資料3-2

「デジタル安全保護系に関する日本電気協会規格の技術評価に関する検討チーム会合
における日本電気協会への説明依頼事項(その2)」に対する回答(修正版)
(JEAC4620-2020 及び JEAG4609-2020)

令和4年3月7日

(一社)日本電気協会
原子力規格委員会

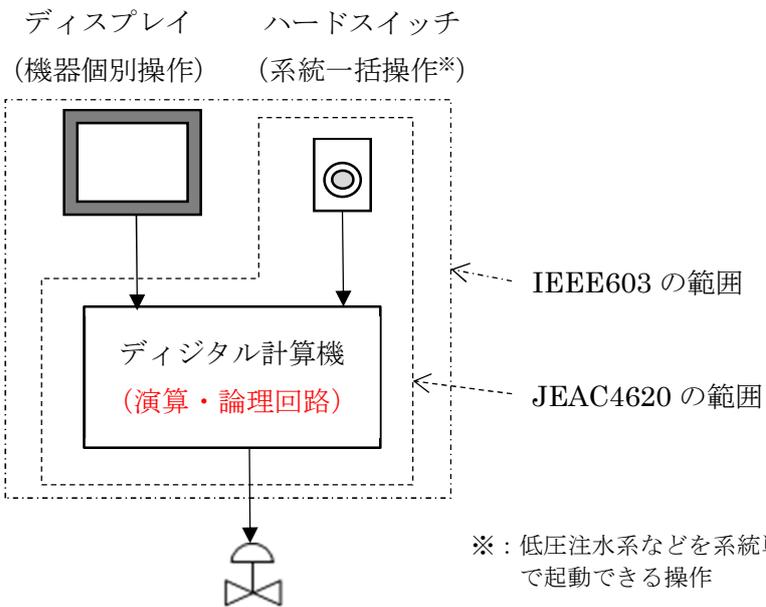
(2) 7 ページ (2) において、IEEE 規格、IEC 規格から本規程に反映した事項について質問しました。IEEE603 等では手動操作系も含め広く安全系のソフトウェアが対象となると理解しています。手動操作回路についてどのように対応したのかを説明して下さい。また、規格・ガイドが対象とする設備及び技術の範囲を IEEE の最新版と比較して示して下さい。

国内のデジタル安全保護系に関する手動操作としては、ディスプレイによる機器個別操作(ポンプの起動/停止, 弁の開/閉 等)とハードスイッチによる系統一括操作(原子炉停止, ECCS作動 等)に大別されます。原子炉停止系及び工学的安全施設系を作動させる設備として系統一括操作のハードスイッチは安全保護系相当であり, JEAC4620 の対象としています。系統一括操作のハードスイッチの信号はデジタル計算機に入力され, デジタル計算機内の演算・論理回路を経て弁やポンプなどの起動信号として出力されます。

一方、機器の個別操作のためのディスプレイは、デジタル計算機による工学的安全施設作動系の演算・論理回路に含まれず、JEAC4620 の対象外としています。機器の個別操作のための操作信号や, 安全保護系のブロックやリセットの操作信号は安全保護系を直接作動させるための操作信号ではありませんが, デジタル計算機に入力され, 原子炉停止系および工学的安全施設作動系の演算・論理回路において安全保護系が適切に作動できるようロジックが構成されています。

なお、IEEE603-2018 は“safety system”を対象としており、機器個別操作もは全てすべて含まれていると考えます。

JEAC4620 の「4.14 手動操作」については、2008 年制定当時の安全保護系の規格である JEAG4604-1993 の要件を参照しています。IEEE603 の手動制御の項の中でこれ以外の要件として、操作部の設置場所や操作回数などの最少化などがありますが、これらは制御室の設計や誤操作防止対策などによるものと考え、JEAC4620 に反映しておりません。

○デジタル安全保護系とは

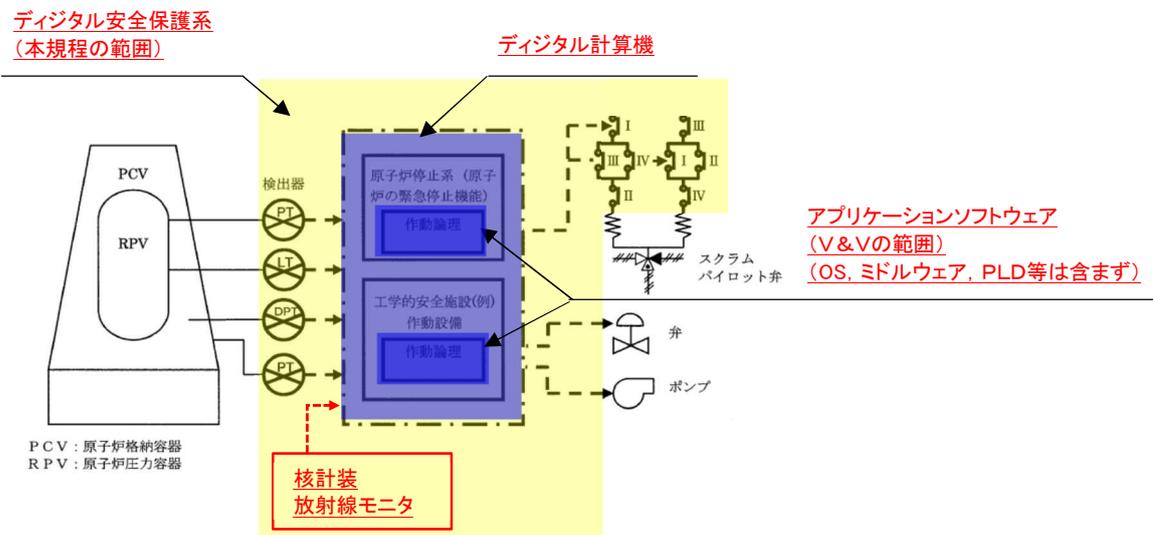
- ① 16 ページ (6) には「アンアベイラビリティや誤動作率の信頼性評価においては、システムを構成する各設備（ハードウェア構成要素）を適切に考慮する必要があります。」とありました。今回検出器とみなすとされた核計装や放射線モニタのようにその内部処理として、燃料の許容限界を超えないようにするための安全に係る設定値に対する原子力特有のトリップ信号判定処理等にデジタル計算機が使われている場合、ハードウェア構成要素としてだけでなく、そのソフトウェア構成要素としてどのように考慮されるのか説明して下さい。

安全保護系の機能を、中でも、特に高い信頼性が求められる「原子炉停止系及び工学的安全施設作動系の演算・論理回路」(下図の青色ハッチング)をデジタル計算機のアプリケーションのソフトウェアで実装実現している場合、その検出器から動作装置入力端子までを含めて「デジタル安全保護系」(下図の黄色ハッチング)としています。を指します。

本規程におけるデジタル計算機とは、安全保護系としての機能を実現するソフトウェアが実装されたデジタル計算機(下図の青色ハッチング)を指しています。

「原子炉停止系及び工学的安全施設作動系の演算・論理回路を実装したアプリケーションのソフトウェア」を指します。よって、本規程におけるソフトウェアへの要件は、それらの演算・論理回路を実装するソフトウェアに対して適用することを意図しています。

第1回会合の回答5)と同様の回答となりますが、ソフトウェアに関しては、ハードウェアのように偶発的に故障が発生するものではなく、設計製作段階における人為的なミスを起因とするものであるため、定量的に故障率を扱うことはできません。そのため、信頼性評価にはハードウェアの構成要素のみ考慮しております。この考え方は、内部処理の内容によらず、同様となります。

一方で、ソフトウェアに関しては、品質保証活動の中で信頼性を担保しております。ここで、本規定の適用範囲については回答3)で記載の通り、核計装や放射線モニタを**検出器として取り扱っており、本規程におけるデジタル計算機としての要求適用範囲外**としておりますので、核計装や放射線モニタにソフトウェアが適用される場合、そのソフトウェアに関してはJEAC4111/JEAG4121で規定されている原子力の通常の品質保証活動の中で信頼性を担保することとなります。一方で、回答3)で記載した「原子炉停止系及び工学的安全施設作動系の演算・論理回路を実装するソフトウェア」に対しては、原子力の通常の品質保証活動に加えて、本規定でV&Vの実施を要求しております。
